Souhrnné stanovisko Oblastního ředitelství Plzeň k přípravné dokumentaci stavby:

„Zřízení čekárenských přístřešků včetně osvětlení na zastávkách Loučovice-zast. (trať Rybník - Lipno), Líšnice (trať Tábor - Písek), Myslín a Smetanova Lhota (trať Protivín - Zdice)“

ZÁVĚREČNÉ STANOVISKO PROJEKTANTA K PŘIPOMÍNKÁM DOTČENÝCH ORGANIZACÍ

„Zřízení čekárenských přístřešků včetně osvětlení na zastávkách Loučovice-zast. (trať Rybník - Lipno), Líšnice (trať Tábor - Písek), Myslín a Smetanova Lhota (trať Protivín - Zdice)“

ŽELEZNIČNÍ ZASTÁVKA SMETANOVA LHOTA
ŽEL. TRÁŤ " PROTIVÍN - BŘEZNICE "
SITUACE - NÁVRH ZKRÁCENÍ NÁSTUPIŠTĚ

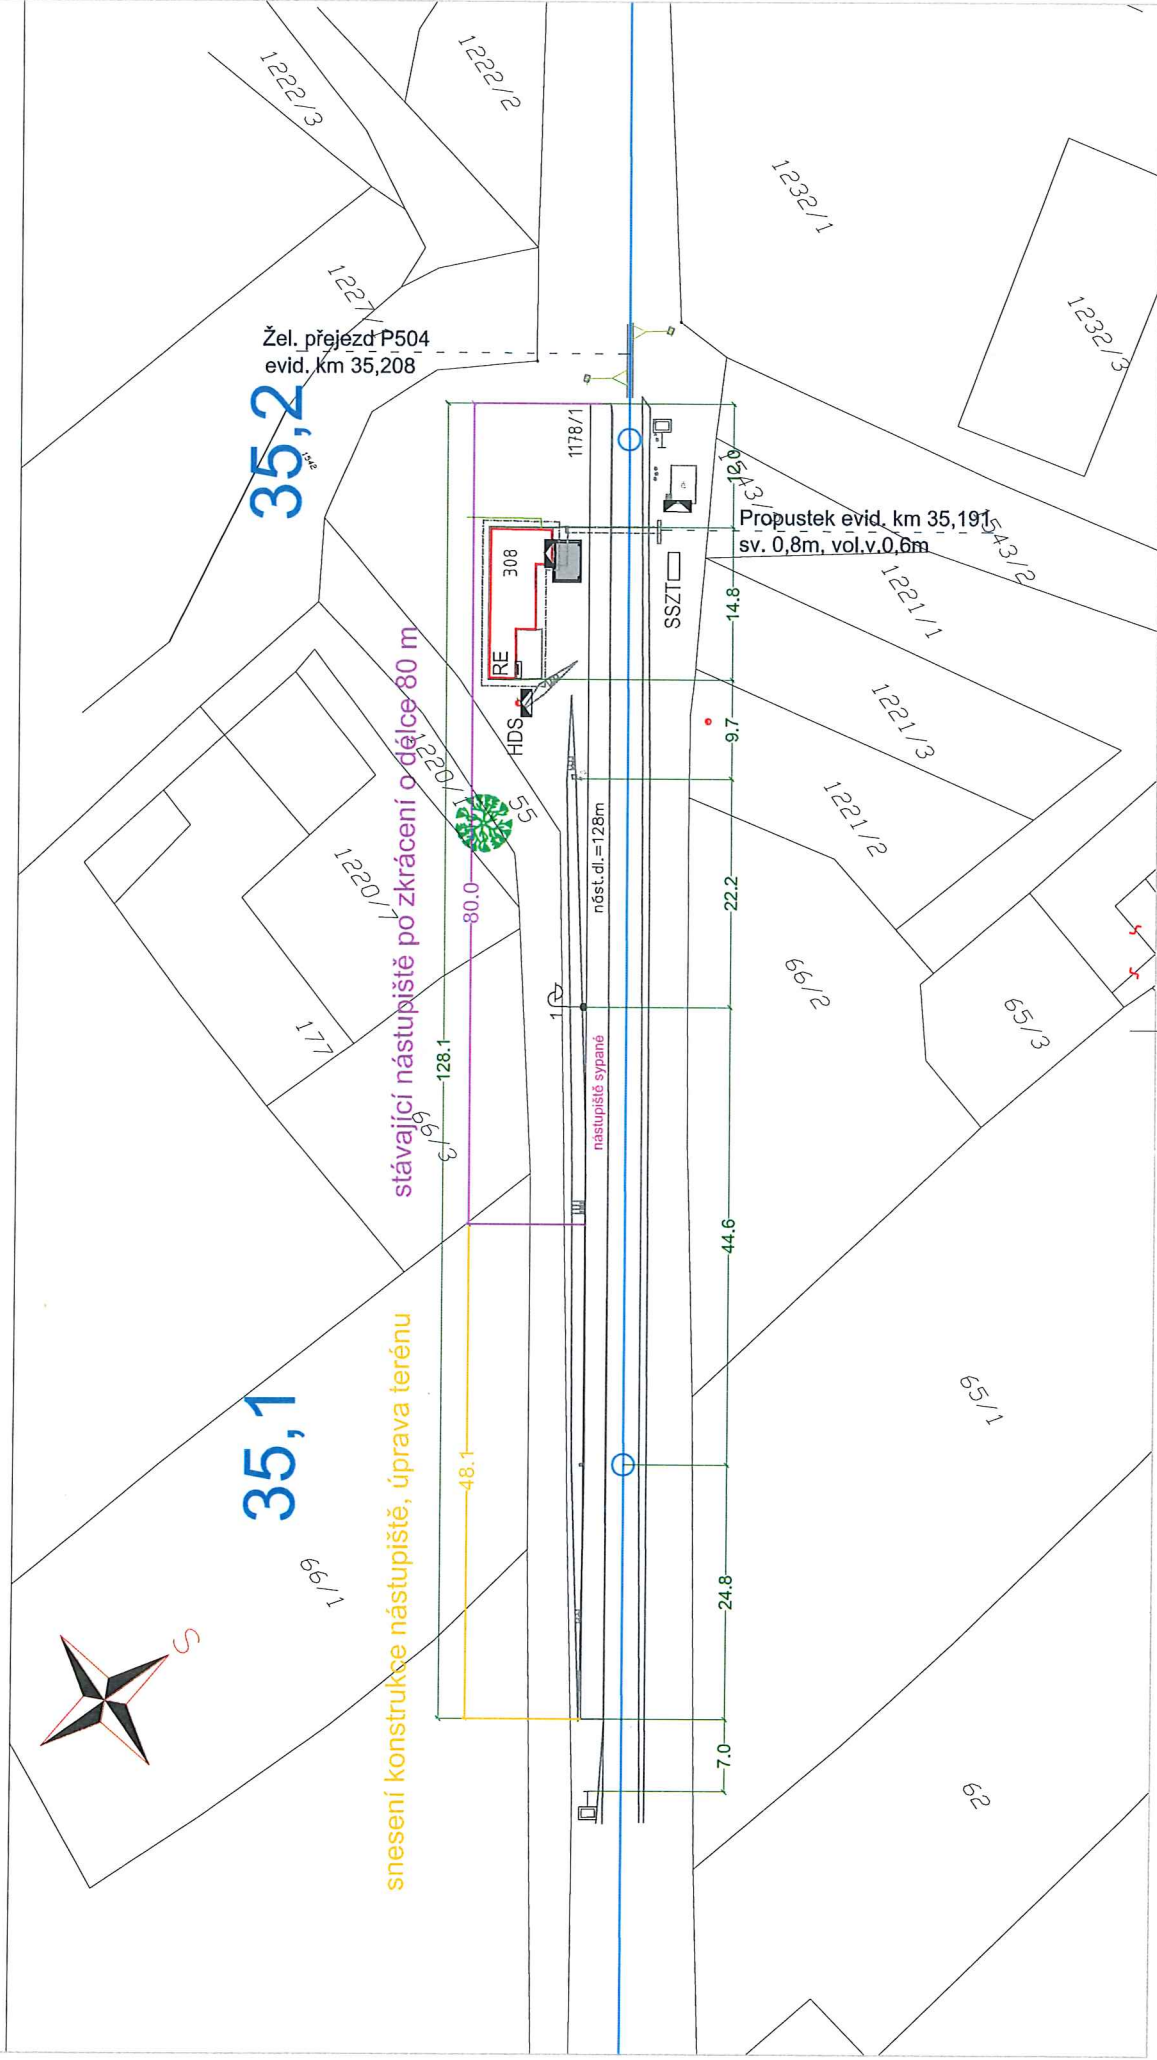
15. V souvislosti se změnou délky nástupiště na zastávce Smetanova Lhota (případně i jakýmkoliv dalšími změnami přímo ovlivňující změnu údajů v ZDD) požadujeme s dostatečným předstihem dodat veškeré potřebné podklady nutné ke změně údajů v ZDD.

Příloha: Smetanova Lhota – zkrácení nástupiště

- ***Vlastní zkrácení nástupní hrany na délku 80 m je v souladu s vydaným „Sdělením k rozsahu zařízení železniční dopravní cesty v zastávce Smetanova Lhota“, č.j. 18884/2013-OZŘP ze dne 3.5.2013.***
